Bestemmingsplan “Hof te Zandeplein Kloosterzande”.

Notitie
Overzicht ambtshalve wijzigingen.

Hulst, 31 januari 2023

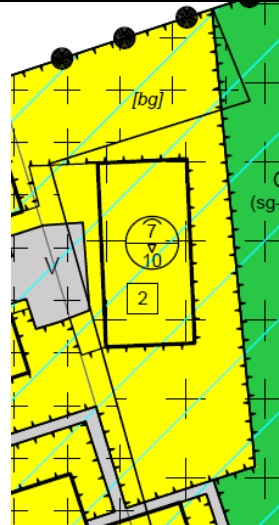
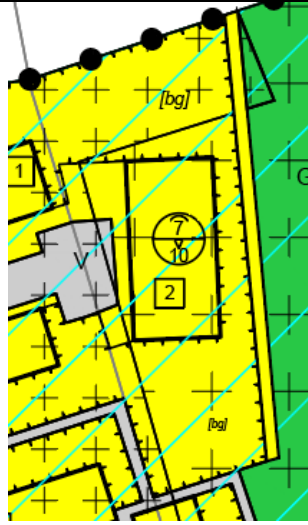
Ontwerp bestemmingsplan	Vastgesteld bestemmingsplan
<p>Aanpassen verkeersbestemming naar horecabestemming conform anterieure afspraken met eigenaar Restaurant De Linde. Horecagelegenheid wenst een terras en serre te plaatsen aan het Hof te Zandplein ten behoeve van de levendigheid aan het plein.</p>

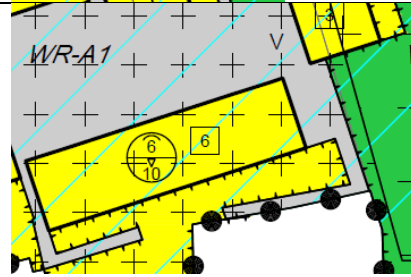
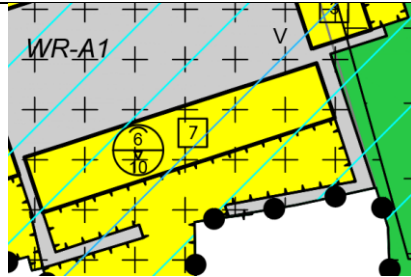
Verruimen
aanduiding
bijgebouwen met 2,0
meter.
De aanduiding
bijgebouwen wordt
bij dit bouwvlak
verruimd tot tegen
de groenbestemming
aan, zodat
bijgebouwen tot
tegen de grondwal
gebouwd kunnen
worden.

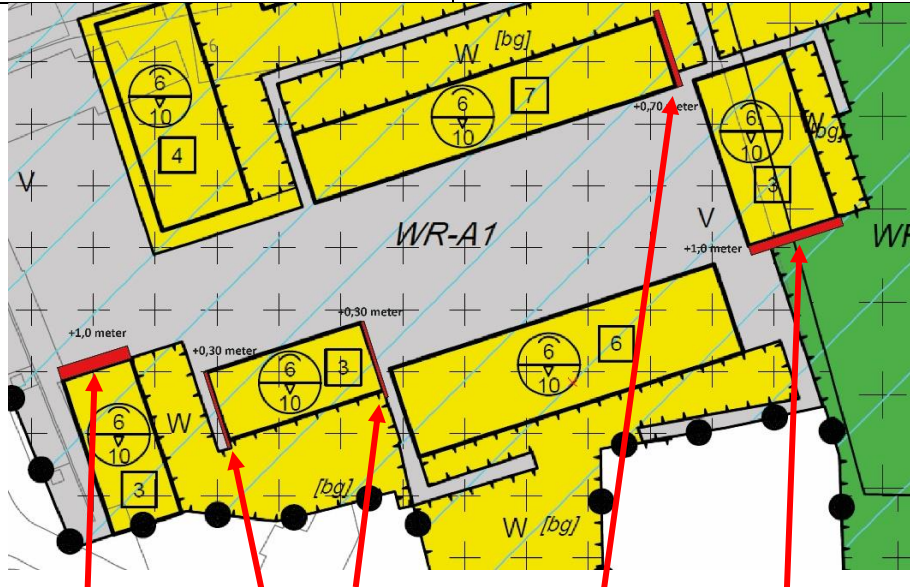
Bouwvlak aan het
zuidelijke hofje
wordt verkleind aan
de oostzijde in
verband met de
benodigde
toegangsbreedte
voor maaimachines
naar de grondwal.
Daardoor kan er één
woning minder
worden gebouwd.
In de toelichting
wordt het aantal
woningen aangepast
naar 43.

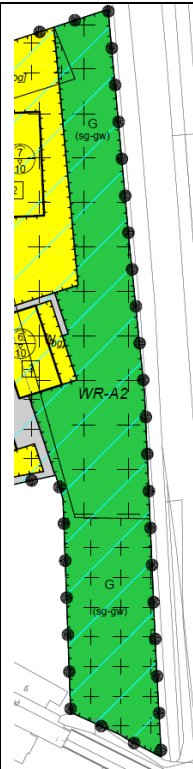
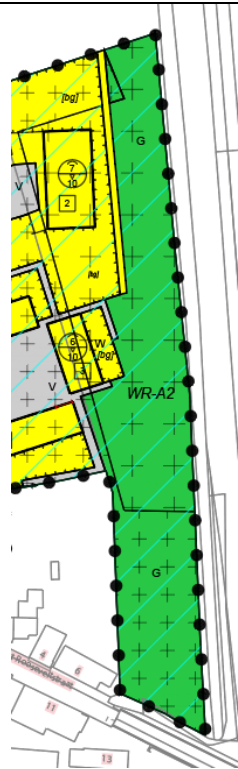
Bouwvlakken voor de
sociale
huurwoningen
worden deels
verbreed. In verband
met nieuwe
isolatiewaarden
worden de woningen
van Woongoed
breder. Hierdoor is
een breder bouwvlak
nodig om de
standaard
levensloopbestendige
woningen te kunnen
realiseren.

+1,0 meter / beide zijden +0,30 meter / +0,70 meter / +1,0 meter
